LOM PRAHA

ZÁVAZNÝ BULLETIN č.:

M 332/70a
M 332A/2a
M 332AK/1a
M 137A/15a
M 137AZ/10a
M 337/81a
M 337A/9a
M 337AK/6a
M 337AK.1/1a
M 132A/1a
M 132AK/1a

Týká se: Používání hlavy válce Sc 2706 s označením "Z" spolu se speciálními podložkami matice šroubu válce Sc 1504R na všech typech a verzích shora uvedených motorů.

ZNAČENÍ UPRAVENÉ HLAVY VÁLCE
DLE KsM-LOM/KPM-PK 17

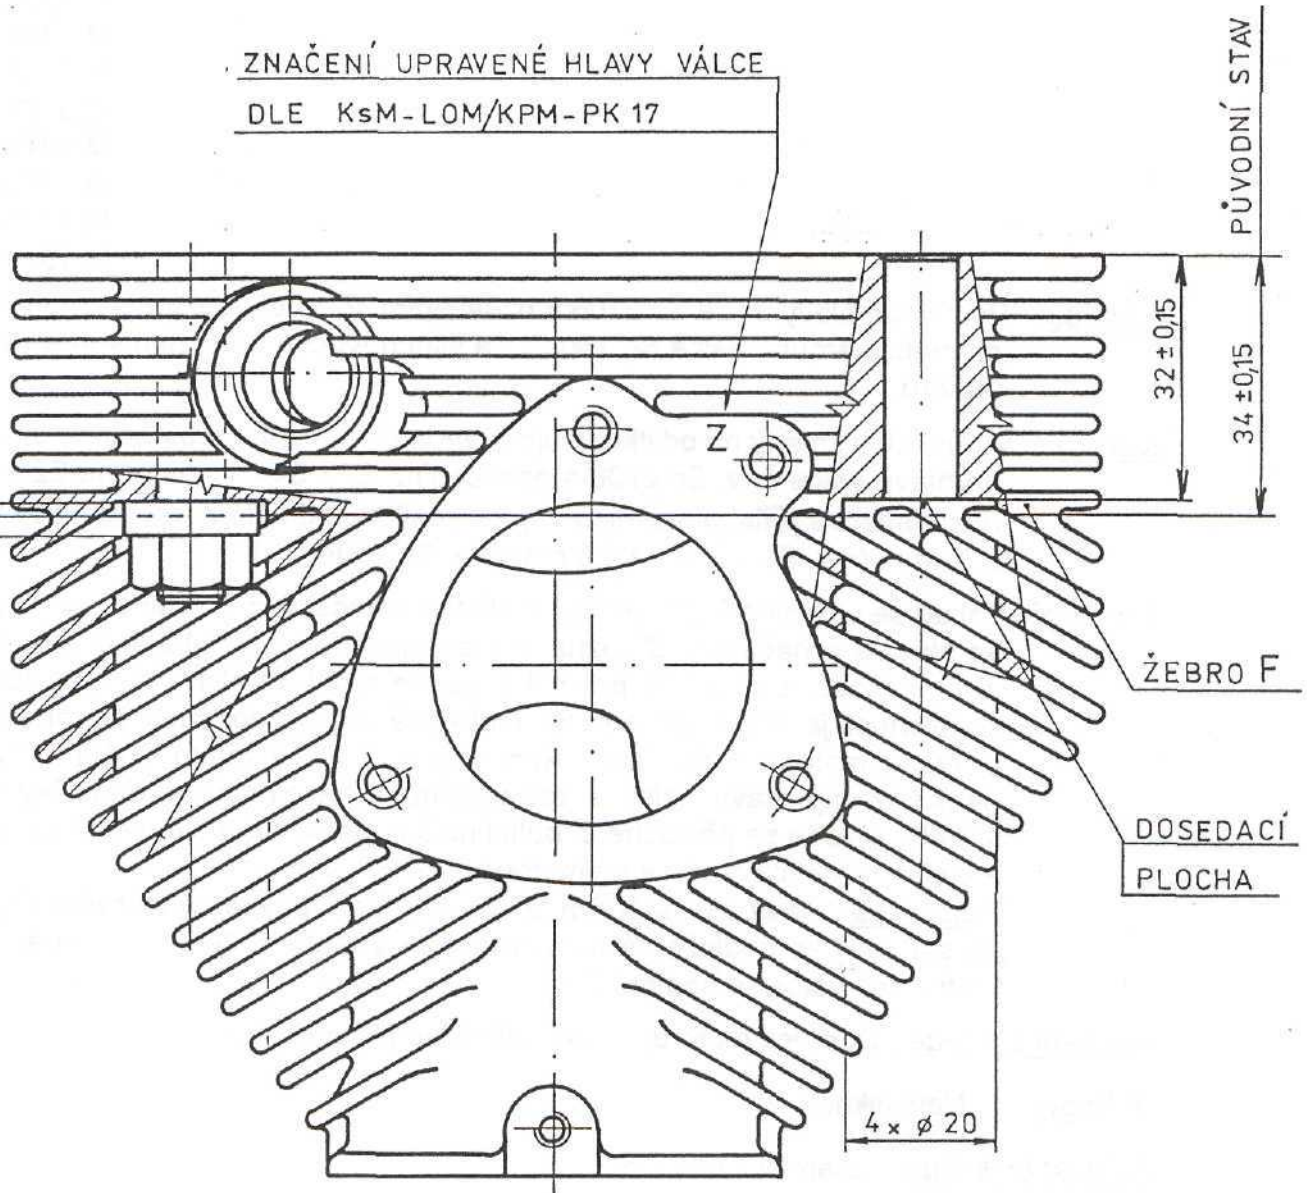
Důvod: V důsledku změny na odlitku je upraveno zahloubení 4 upínacích děr \varnothing 20mm na hlavě válce č. v. Sc 2706 s označením "Z" z $34 \pm 0,15$ mm na $32 \pm 0,15$ mm (viz obrazová příloha bulletinu) a jsou zesíleny podložky šroubu hlavy válce z 2,5mm (č.v. Sc 1504) na 4,5 mm (č.v. Sc 1504R).

Sc 1504R
4,5
2,5
(Sc 1504 PŮVODNÍ STAV)

PŮVODNÍ STAV

Opatření: Pokud se v provozu, při opravě, vyskytne nutnost výměny hlavy válce a použije se hlava s označením "Z" (označení je umístěno na přírubě sání hlavy válce), je nutné použít speciální podložku matice šroubu válce č.v. Sc 1504R. Tuto skutečnost je nutné zapsat do motorové knihy, do části denní záznamník provozu motoru a do části "Různé záznamy", v tomto znění : "Na motor namontovány hlavy válců s označením "Z" a Speciální podložky č. v. Sc 1504R. (uvede se příslušné č. bulletinu k motoru). Dále se uvede výrobní číslo a číslo pozice hlavy válce na motoru.

Poznámka: Hlavy s označením "Z" budou dodávány jako náhradní díly vždy se sadou 4 ks podložek a upozorněním na tento bulletin. Utahovací moment matic hlav válce se nemění.
